中部電力

浜岡原子力発電所

地震動の顕著な増幅を考慮する地震動評価について (コメント回答)

2020年11月25日

<断層モデルを用いた手法による地震動評価結果の比較（応答スペクトル）>

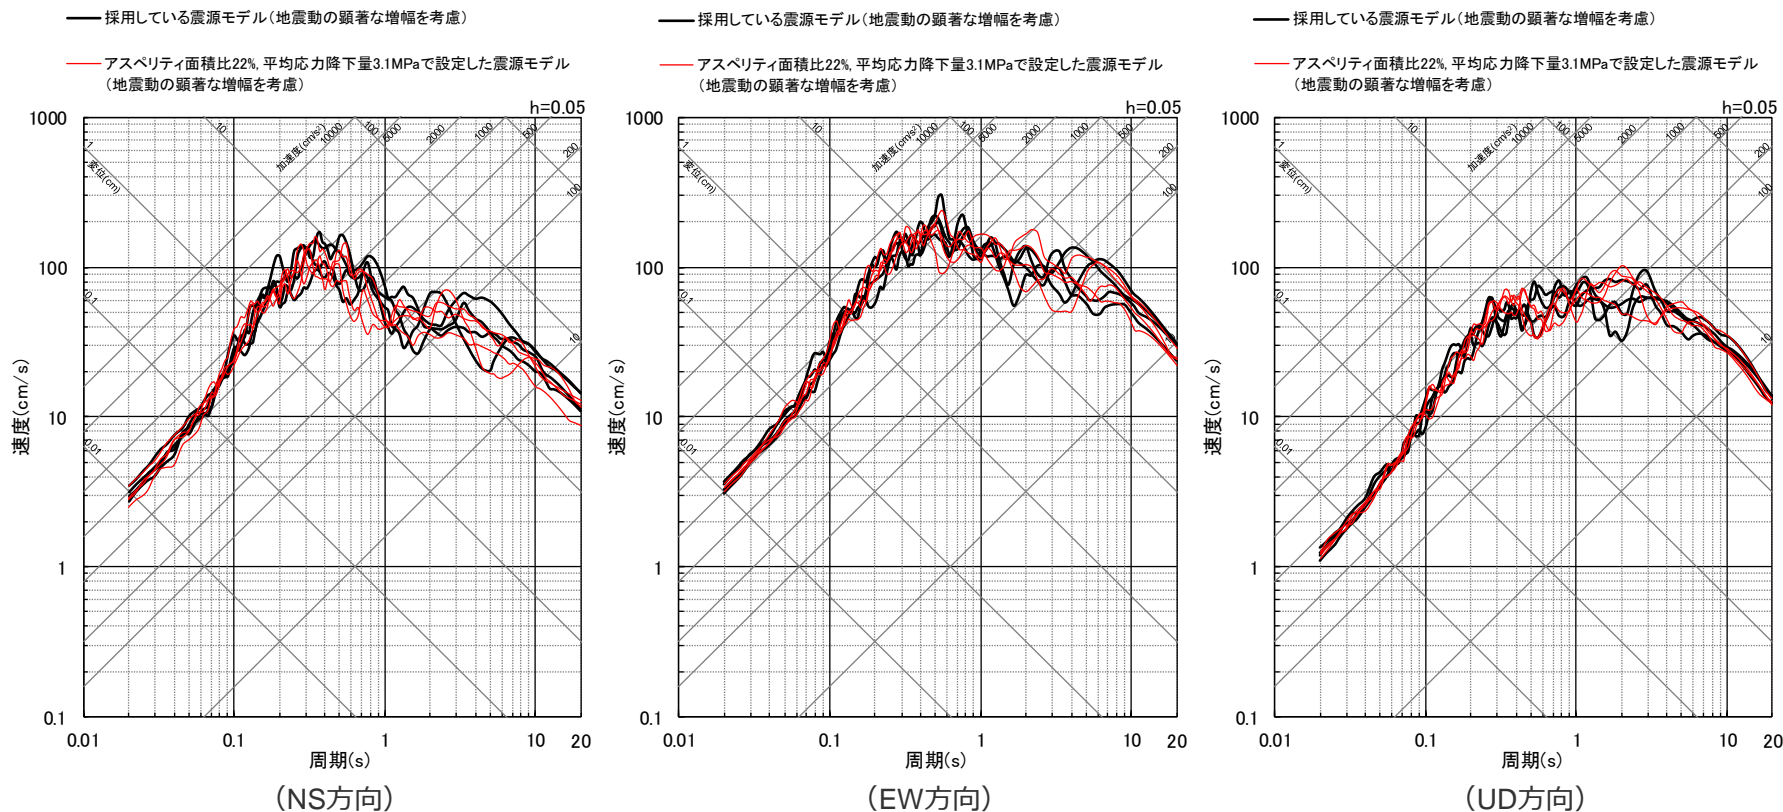
No.	コメント	回答概要	ページ
1	断層モデルを用いた手法及び応答スペクトルに基づく手法の地震動の顕著な増幅を考慮する地震動評価の結果について、実際に敷地で観測された増幅特性を踏まえ、その妥当性を説明すること。	「敷地における地震動の増幅特性」の審査で報告した地震観測記録の分析結果等を改めて示し、地震動の顕著な増幅の地震動評価への反映方法や保守的な評価の考え方を地震観測記録の分析結果との関係を整理して説明する。そのうえで、断層モデルを用いた手法及び応答スペクトルに基づく手法の地震動の顕著な増幅を考慮する地震動評価の結果の妥当性について、2009年駿河湾の地震（本震）における敷地の観測記録により確認した地震動の顕著な増幅の特性が地震動評価結果に反映されていること、地震観測記録の分析結果に対し地震動の顕著な増幅が保守的に考慮された地震動評価結果となっていることを説明する。	p.7～
2	応答スペクトルに基づく手法の地震動の顕著な増幅の反映に用いる水平動の応答スペクトル比において、断層モデルを用いた手法による地震動評価結果のNS方向とEW方向の平均を用いていることについて、どちらか一方が明らかに大きい場合は過小評価のおそれがあることから、それぞれの方向の応答スペクトル比を示すとともに、地震動評価への反映方法について考え方を整理して説明すること。	応答スペクトルに基づく手法の地震動の顕著な増幅の反映に用いる水平動の応答スペクトル比について、NS方向とEW方向の平均を用いる考え方を整理して説明するとともに、断層モデルを用いた手法による地震動評価結果のNS方向とEW方向の応答スペクトル比に大きな違いがないことを示す。	p.7～
3	御前崎海脚西部の断層帯の断層傾斜角の不確かさを考慮した震源モデルに係る強震動予測レシピにあるアスペリティ面積比22%及び平均応力降下量3.1MPaで設定した震源モデルの地震動の顕著な増幅を考慮した地震動評価における検討について、内陸地殻内地震単体での検討に加えて、プレート間地震との連動を考慮した地震動評価結果まで示すこと。	御前崎海脚西部の断層帯の断層傾斜角の不確かさを考慮した震源モデルに係る強震動予測レシピにあるアスペリティ面積比22%及び平均応力降下量3.1MPaで設定した震源モデルの地震動の顕著な増幅を考慮した地震動評価における検討について、プレート間地震との連動を考慮した地震動評価結果を示す。	p.185～

○ 採用している震源モデル（地震動の顕著な増幅を考慮）とアスペリティ面積比22%、平均応力降下量3.1MPaで設定した震源モデル（地震動の顕著な増幅を考慮）の統計的グリーン関数法による地震動評価結果の比較から、両者の地震動レベルは同程度となっていることを確認した。
